## 「エコモックフェンスオプション部材」仕様変更のお知らせ

1. 対象商品 : オプション部材「**60×40 柱用 埋め込み金物**」
2. 変更時期 : 令和4年11月頃  
(※現行品の在庫がなくなり次第、随時切り替えとさせていただきます。)
3. 変更詳細

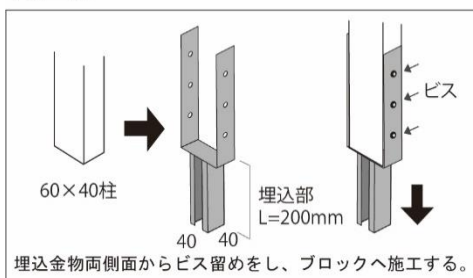
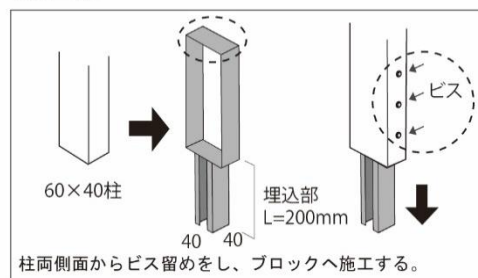
現行品		後継品
●品番:	P U K 60 B ・ P U K 60 S	➡	P U K 60
●カラー:	ブラック・ステン	➡	シルバー色のみ
●内容:	従来品では「埋め込み金物」を「アルミ柱」の外側に固定していましたが、後継品では「埋め込み金物」を「アルミ柱」の内部に挿入する事で、施工後に外から埋め込み金物が見えない仕様となりました。(下記図) そのため、今後はアルミ柱との共色指定が不要となります。※価格に変更はございません。
